URGENT - Correctie m.b.t. medisch apparaat Xper Flex Cardio-patiëntbewakingssysteem

Afwijking real-time ECG en drukcurve; SpO₂- of NIBP-meting wordt mogelijk niet weergegeven op het scherm

Afwijking real-time ECG en drukcurve

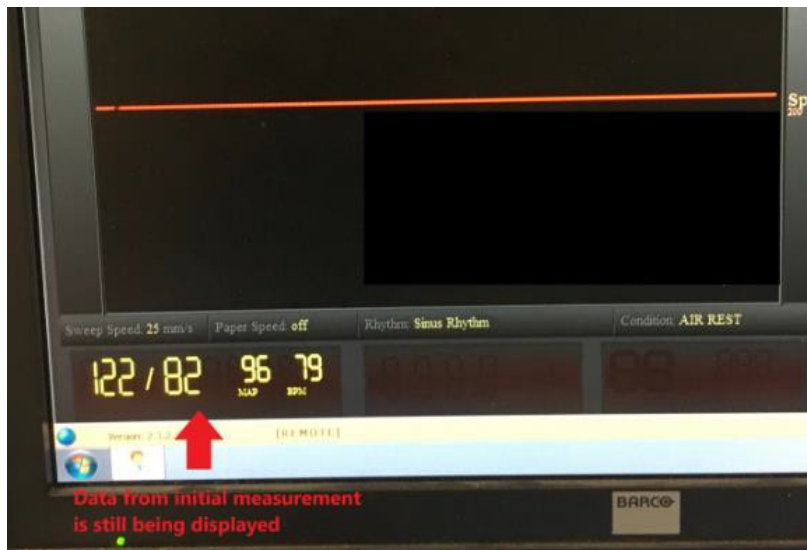
1. Real-time ECG en drukcurveafwijking: real-timecurves kunnen onder bepaalde omstandigheden onjuist worden geplott of weergegeven. Mocht dit voorkomen tijdens het plotten van een ECG QRS-complex op het ECG-kanaal, dan wordt de R-top verkort of gemist, of de QRS-complex lijkt breder. Een druk- of andere fasecurve lijkt een 'notch' of 'plat uiterlijk' te hebben.
2. SpO₂-meting wordt mogelijk niet weergegeven op het scherm: de numerieke waarde voor zuurstofverzadiging (SpO₂) zoals weergegeven op het apparaat blijft hangen, waardoor de weergegeven waardes op het scherm onjuist zijn.
3. NIBP-meting wordt mogelijk niet weergegeven op het scherm: als de verbinding met NIBP tijdens de automatische cyclusmodus wordt verbroken, werkt de pomp niet. De numerieke NIBP-waarde (niet-invasieve bloeddruk) wordt niet bijgewerkt, waardoor de weergegeven waardes op het scherm onjuist zijn.

GEPLANDE ACTIES DOOR PHILIPS	<p>Een vertegenwoordiger van Philips zal contact met u opnemen over uw betrokken Flex Cardio-apparaat. Voor ieder betrokken apparaat moet er een software-update worden uitgevoerd door Philips. Daarnaast worden alle software- en documentatiemediavervangen. Deze maatregelen worden gratis uitgevoerd door Philips.</p>
OVERIGE INFORMATIE EN ONDERSTEUNING	<p>Neem contact op met uw lokale Philips-vertegenwoordiger via tel.: +31 (0)40 7001210 voor meer informatie of ondersteuning bij dit probleem.</p>
